OGGETTO: Procedura di Valutazione di Impatto Ambientale relativa al permesso di ricerca per idrocarburi liquidi e gassosi denominato "**La Cerasa**" presentato il 27.12.2016 * **proponente:** Shell Italia E&P S.p.A. * **osservazioni critiche** * **richiesta di archiviazione** * **richiesta di svolgimento di un'inchiesta pubblica**

Osservazioni e controdeduzioni formulate ai sensi del DLgs. n. 152/2006 art. 24 comma 4° in relazione alla procedura VIA per il rilascio del permesso di ricerca di idrocarburi liquidi e gassosi denominato "La Cerasa" – proponente Shell Italia E&P spa

Figura 1: perimetro dell'istanza La Cerasa nel quale si trova una parte del Parco Nazionale dell'Appennino Lucano...

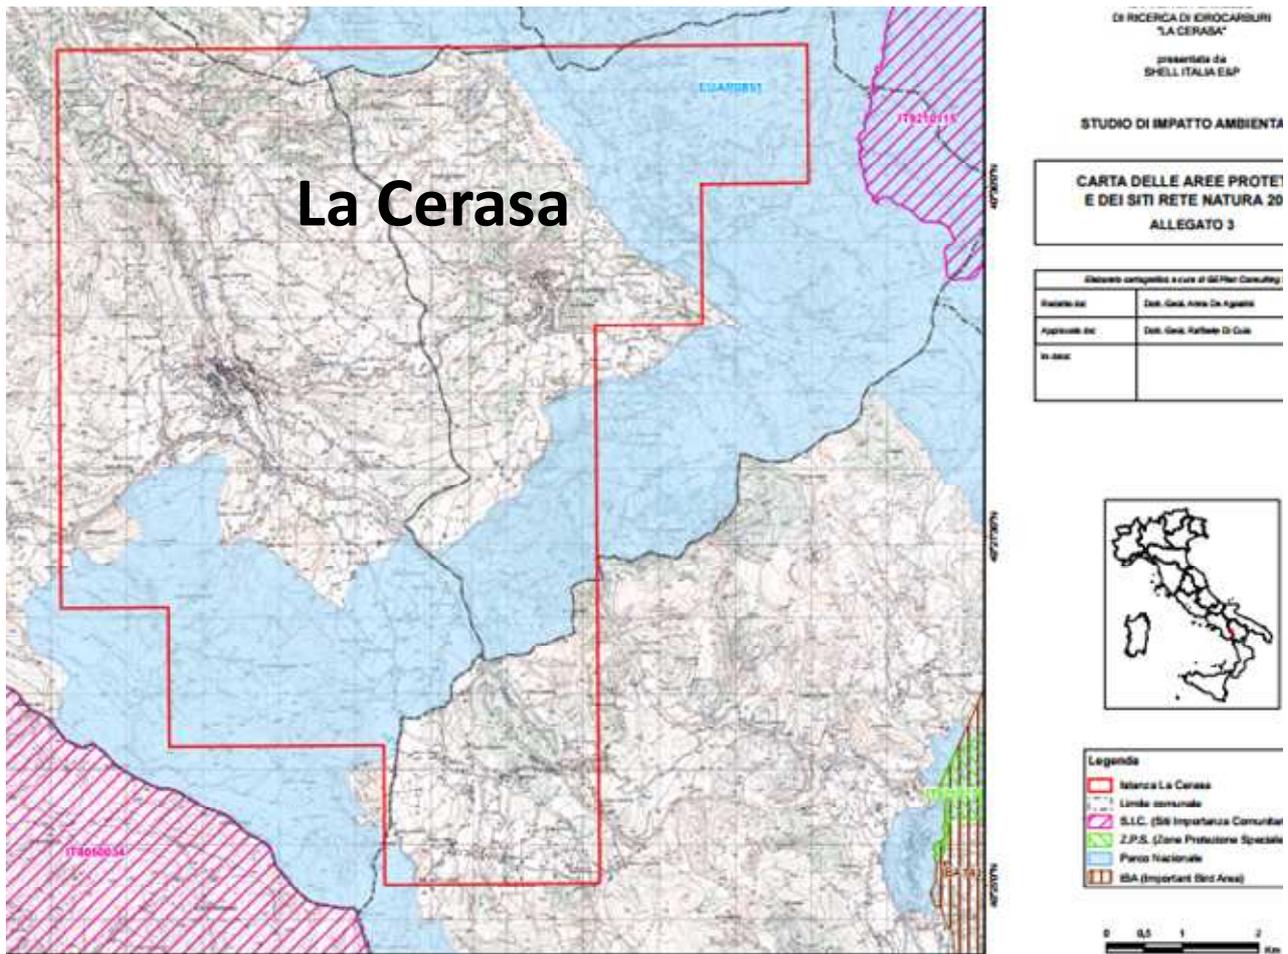
2.2) Il SIA risulta essere **carente** di un rilevamento in ordine alla **caratterizzazione idrica profonda** dell'area interessata dall'istanza atto ad individuare e delimitare i bacini endoreici con inghiottitoi, le aree senza deflusso idrico superficiale, il carsismo. Ciò è estremamente grave in quanto il complesso denominato Monti della Maddalena che ricade in parte nell'istanza La Cerasa è un acquifero che eroga mediamente **oltre 4.000 litri al secondo di acqua.**

Figura 2: individuazione dell'acquifero carbonatico carsificato (in giallo trasparente) dei Monti della Maddalena.

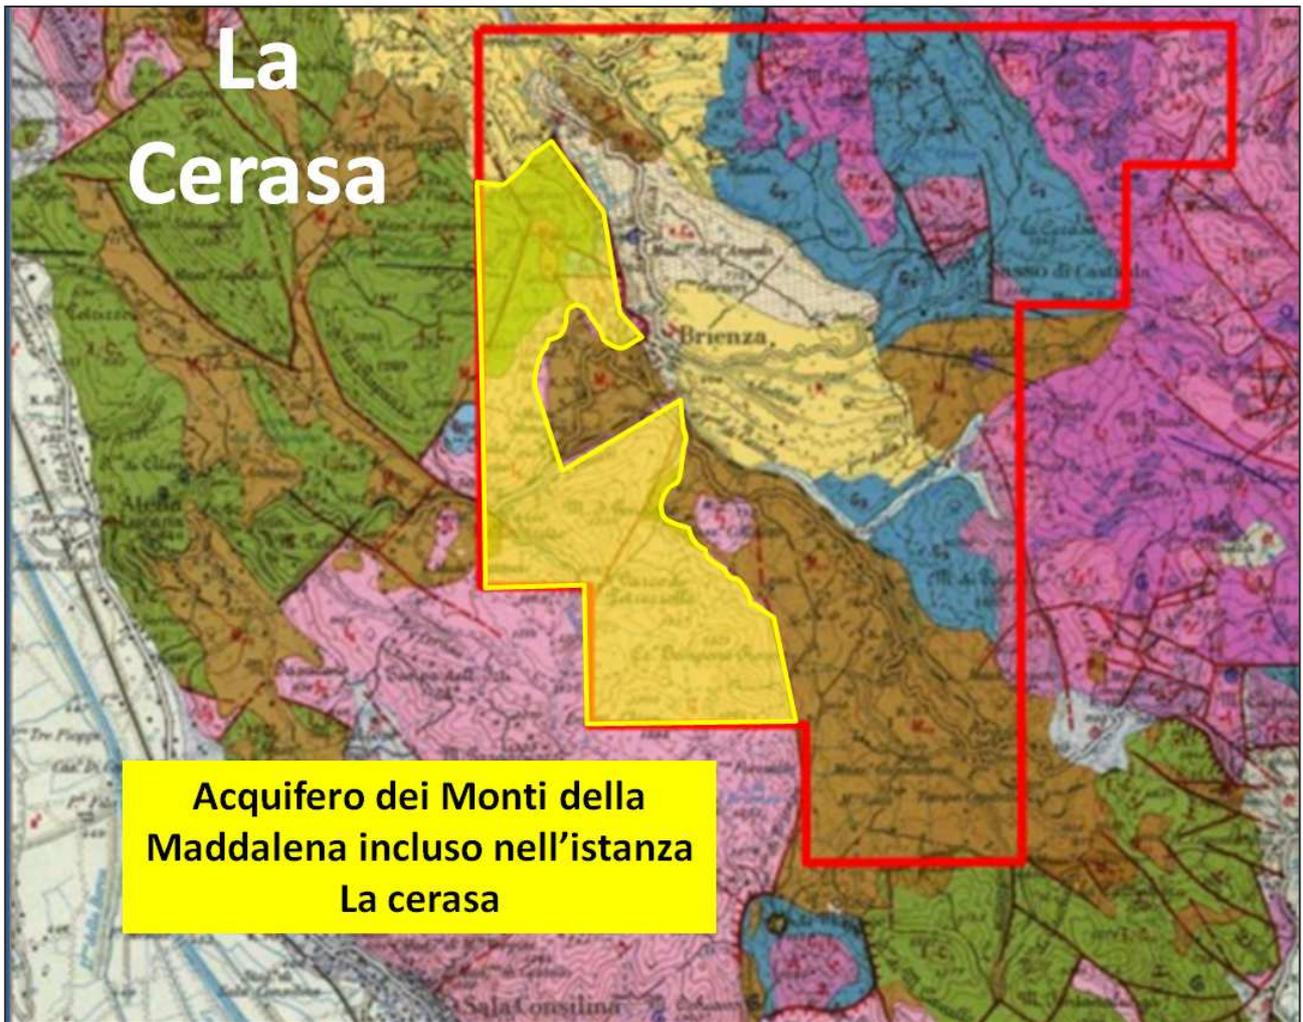
Nel SIA non è stata trattata l'importanza degli acquiferi carbonatici e non è la loro vulnerabilità all'inquinamento come i Monti della Maddalena ed altresì manca ogni riferimento agli impatti delle attività petrolifere. Ciò è sconcertante in quanto nessuna persona dotata di buon senso può escludere a priori l'esistenza di una relazione tra questi ultimi e la risorsa idropotabile dell'area. Eppure la **vulnerabilità** degli acquiferi carbonatici carsici e non è nota. Un'accurata valutazione delle problematiche relative alla vulnerabilità degli acquiferi molto permeabili per fatturazione e carsismo dell'area è di fondamentale

importanza per la corretta valutazione degli impatti delle attività petrolifere al di sopra e attraverso tali acquiferi e per la conoscenza dei margini di sicurezza di eventuali incidenti in superficie e nel sottosuolo generati dall'intervento. L'assenza dei dati in argomento costituisce una plateale violazione della prescrizione di cui alla lettera c) del comma 3° dell'art. 22 del DLgs. 152/2006.

Figura 3: individuazione degli altri acquiferi non carbonatici presenti nell'istanza Monte Cavallo che non sono stati individuati come strutture da tutelare nel SIA.

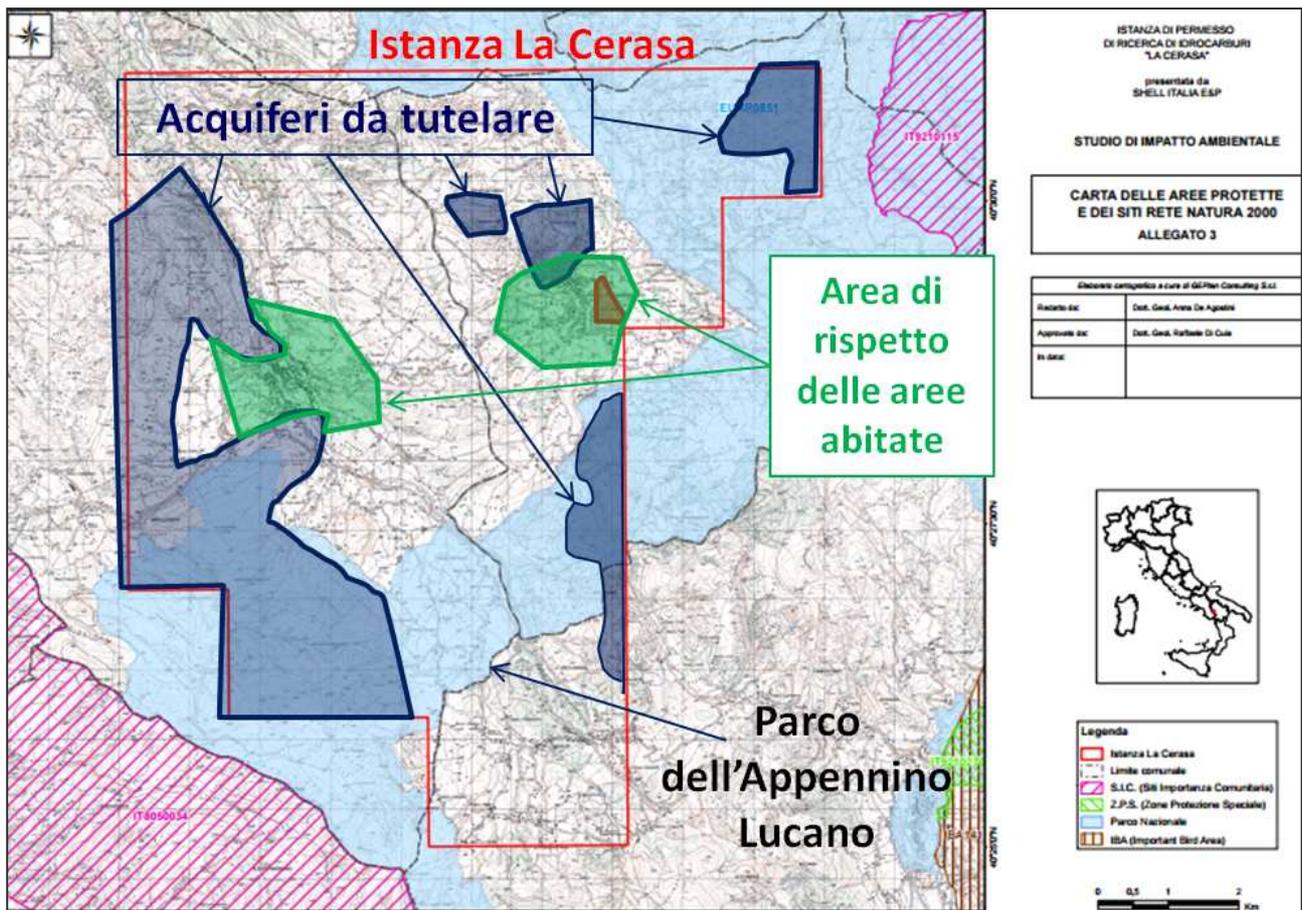
Sono evidenziate anche, in verde trasparente, le aree attorno ai centri abitati nelle quali devono essere vietate, comunque, le attività petrolifere. Orbene, se si considera che gli acquiferi sono predisposti per continuare ad erogare acqua potabile per l'eternità e che si tratta di una risorsa d'importanza (questa sì) **strategica** in quanto le acque erogate a quota variabile da circa 400 mt. a circa 800 mt. sono **insostituibili**, non si può non concludere che un loro

eventuale inquinamento produrrebbe effetti disastrosi per tutte le comunità che utilizzano questa risorsa idrica, in termini di acqua potabile e di uso agricolo. Il SIA è privo di una carta **idrogeologica** con la rappresentazione delle principali sorgenti e della portata delle stesse, fattore che ostacola l'esplicitazione delle problematiche che l'attività petrolifera a farsi può motivatamente comportare per l'assetto idrogeologico dei Monti della Maddalena e degli altri acquiferi individuati nella figura 3. Questi, è bene ribadirlo, costituiscono acquiferi molto permeabili e vulnerabili all'inquinamento.

a notevole permeabilità che costituiscono l'acquifero dei Monti della Maddalena e gli altri individuati nella figura 3.

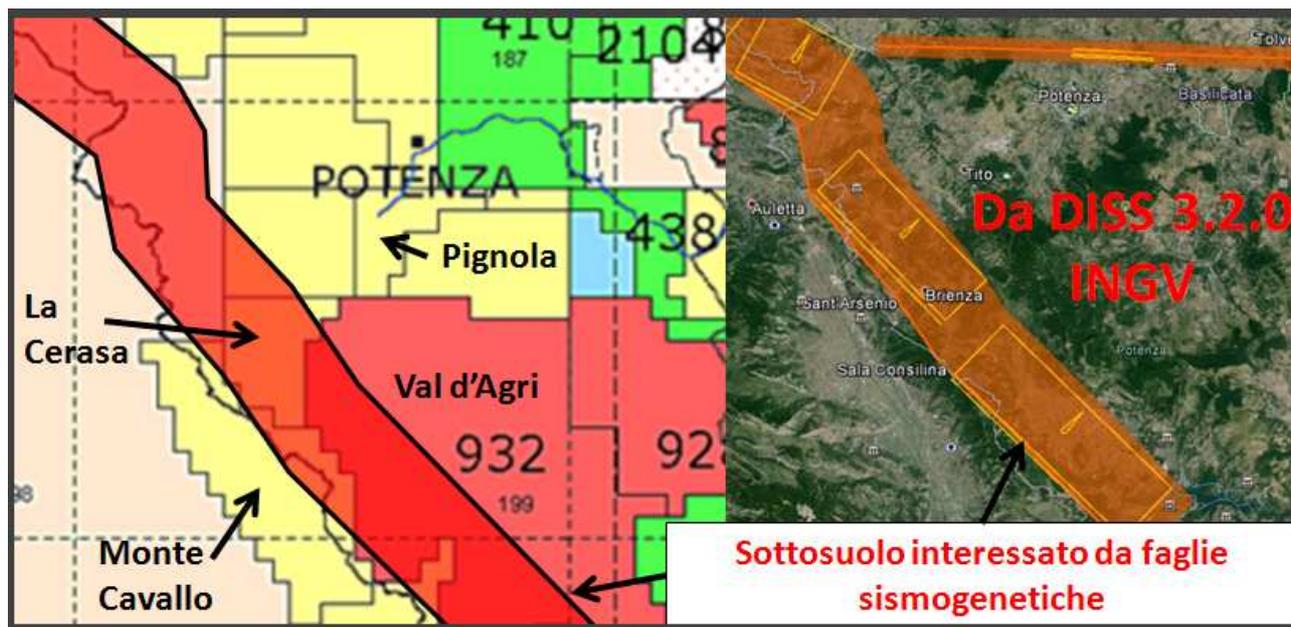
I dati disponibili evidenziano che l'area dell'istanza La Cerasa si trova nella fascia crostale nel cui sottosuolo si trovano faglie sismogenetiche e comunque nella fascia interessata non solo da tettonica attiva sismogenetica ma anche dalla tettonica lenta crostale che causa il lento e costante spostamento dell'Appennino verso l'Adriatico. Si fa presente che a pochi chilometri di distanza nella val d'Agri la tettonica crostale lenta determina breakouts delle perforazioni **(deformazioni)** eseguite pochi anni fa. Giova far notare che il SIA è privo di qualsiasi studio al

riguardo, circostanza che conferma la parzialità dello stesso.

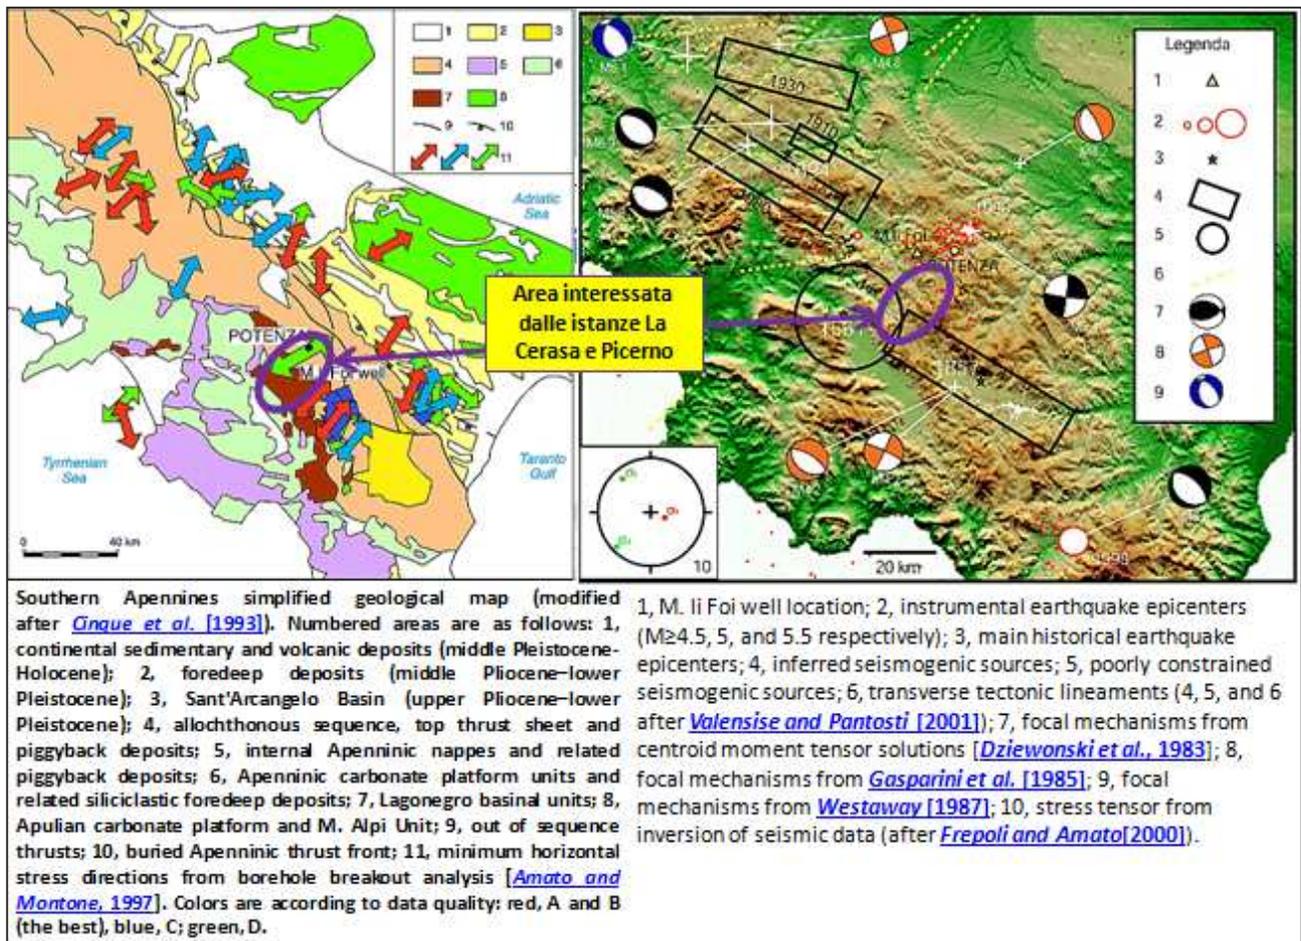
Pignola sono interessate da deformazioni crostali lente e da deformazioni istantanee connesse alla tettonica sismogenetica che ha originato i terremoti tra il 1990 e 1991.

Studi scientifici hanno evidenziato che su una vasta parte dell'area inclusa nell'istanza Monte Cavallo e La Cerasa sono state riscontrate rimobilizzazioni di faglie in relazione ad eventi sismici passati. Come è noto tali rimobilizzazioni avvengono **istantaneamente** quando l'area è interessata da terremoti di magnitudo superiore a 6 come si è verificato recentemente anche nell'Italia centrale, dove è stata riscontrata la ripetuta rimobilizzazione della faglia del Monte Vittore e zone circostanti, e come è stato verificato anche in seguito al terremoto del 1980.

E' evidente che tale tettonica continua influirà sulla stabilità e tenuta dei pozzi anche negli anni

prossimi aggravando le deformazioni già riscontrate nelle perforazioni della vicina val d'Agri con probabile loro evoluzione in rotture vere e proprie.

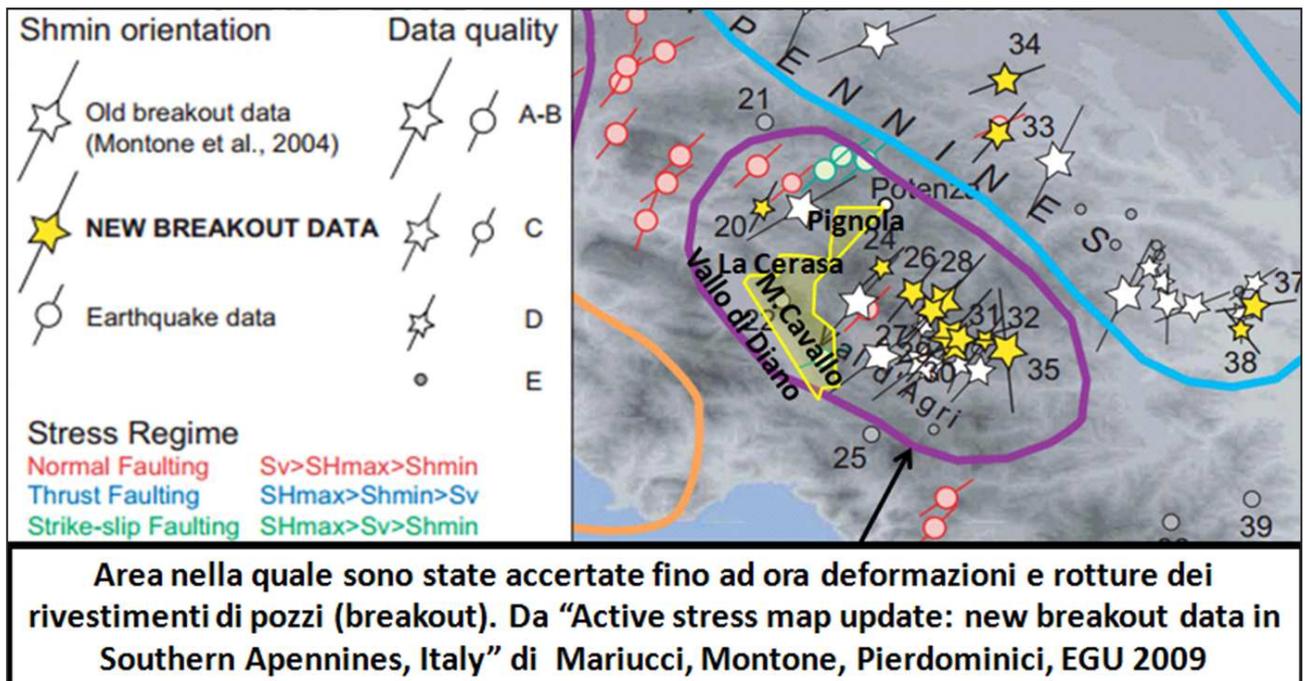
Nelle pubblicazioni scientifiche si parla di breakouts e non si citano eventuali rotture dei rivestimenti dei pozzi. Ciò non vuol dire che non si siano già verificate rotture. Sicuramente le compagnie petrolifere non hanno interesse ad esporre gli effetti dei breakouts perchè tale fenomeno evidenzierebbe problemi seri di potenziale inquinamento del sottosuolo, del suolo e delle acque superficiali e sotterranee. Come si vede il fenomeno della deformazione dei pozzi ha già interessato molti pozzi della val d'Agri

nonostante essi siano stati realizzati pochi anni fa. Con la linea gialla **nella figura 6** è stata schematizzata l'ubicazione delle istanze Monte Cavallo, La Cerasa e Pignola. I dati scientifici disponibili evidenziano che la fascia crostale delle citate istanze è interessata da lenta deformazione che interesserà anche eventuali nuove perforazioni in maniera progressiva in relazione all'evoluzione continua e lenta della catena appenninica che si sta spostando verso l'Adriatico.

Giova evidenziare che non è possibile trascurare tale fenomeno come elemento naturale di impatto sulle perforazioni ed in termini di conseguente inquinamento del sottosuolo e delle acque sotterranee e superficiali.

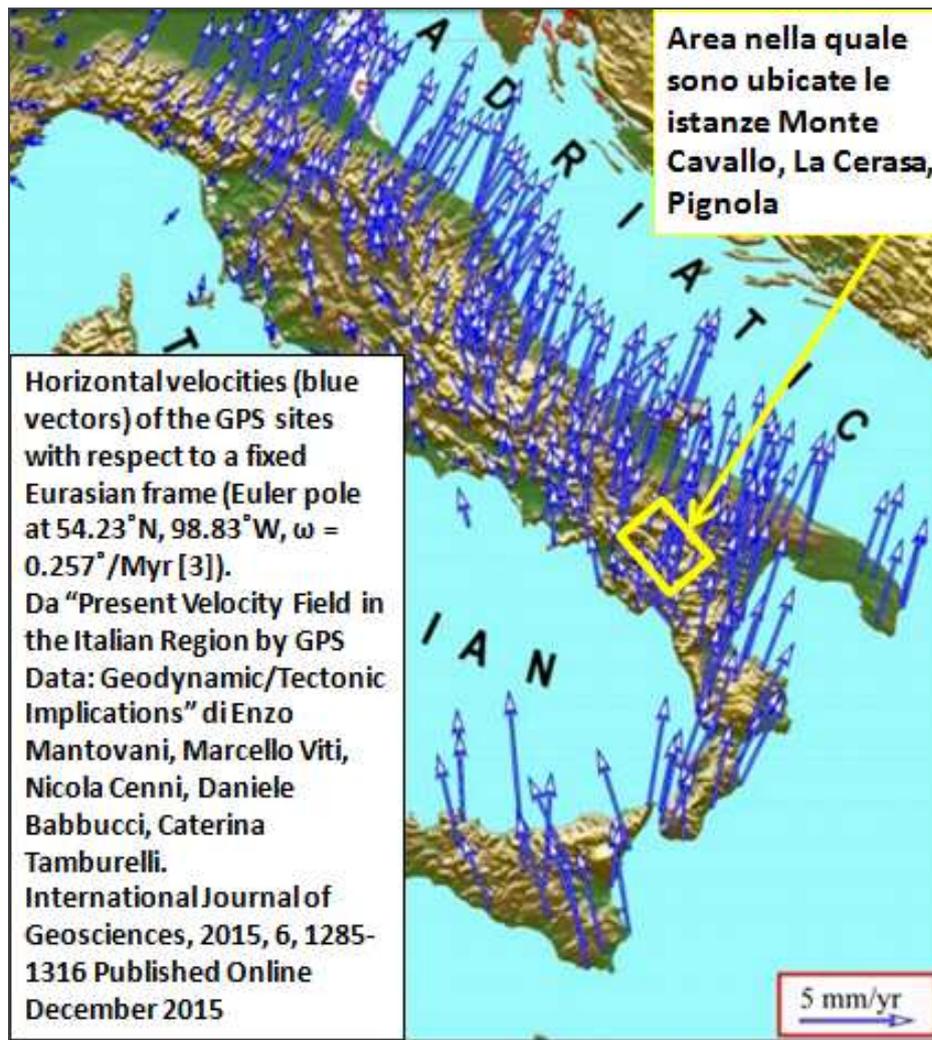
L'area inclusa nell'istanza La Cerasa è interessata da tettonica attiva sismogenetica come evidenziato dal terremoto del 1857 che fu caratterizzato da una prima riattivazione della faglia sismogenetica nella valle del

I dati scientifici evidenziano che buona parte delle rocce carbonatiche incluse nell'istanza sono state interessate da riattivazione istantanee di faglie in relazione ai terremoti del passato.

Figura 10: ubicazione delle istanze Monte Cavallo, La Cerasa e Pignola.

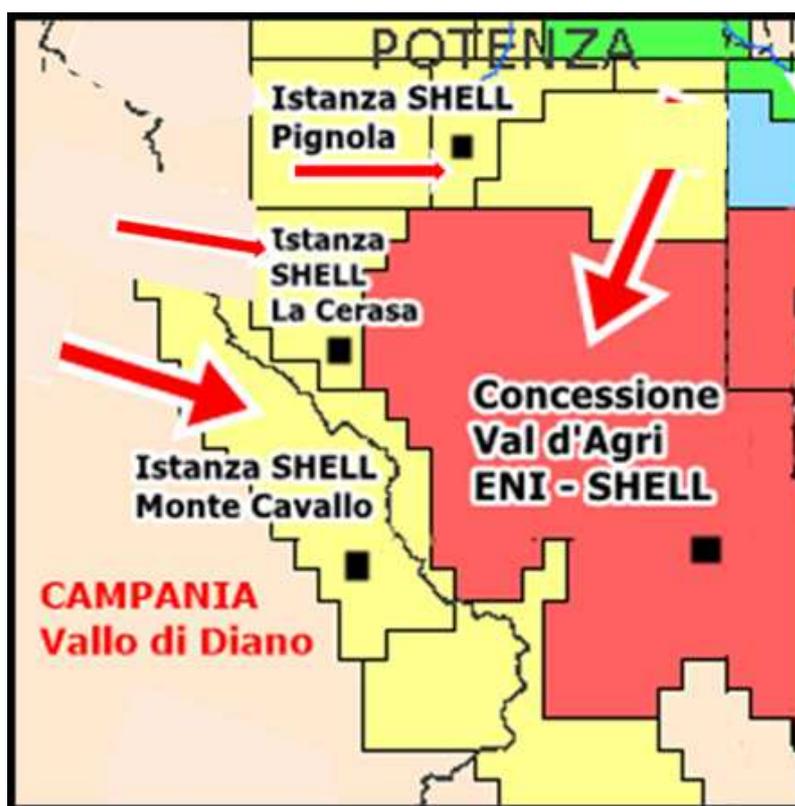
Come si evince dalla immagine di figura 10 le tre istanze Monte Cavallo, La Cerasa, Pignola confinano con la concessione Val d'Agri - ENI. In pratica rappresentano una sua estensione verso ovest e nordovest. Le istanze Monte Cavallo e La Cerasa confinano anche tra di loro

mentre l'istanza Pignola per poche centinaia di metri non confina con La Cerasa. E' evidente che gli impatti ambientali di attività eseguite nelle tre istanze si sommerebbero agli impatti già prodotti sull'ambiente nella concessione val d'Agri.

E' evidente che deve essere preso in considerazione l'effetto cumulativo delle varie attività e non solo gli impatti su ogni singola istanza. Una ulteriore prova del fatto che il SIA non è stato elaborato secondo quanto prescritto dalle vigenti leggi. Anzi, va fatto notare che gli impatti esaminati nel SIA
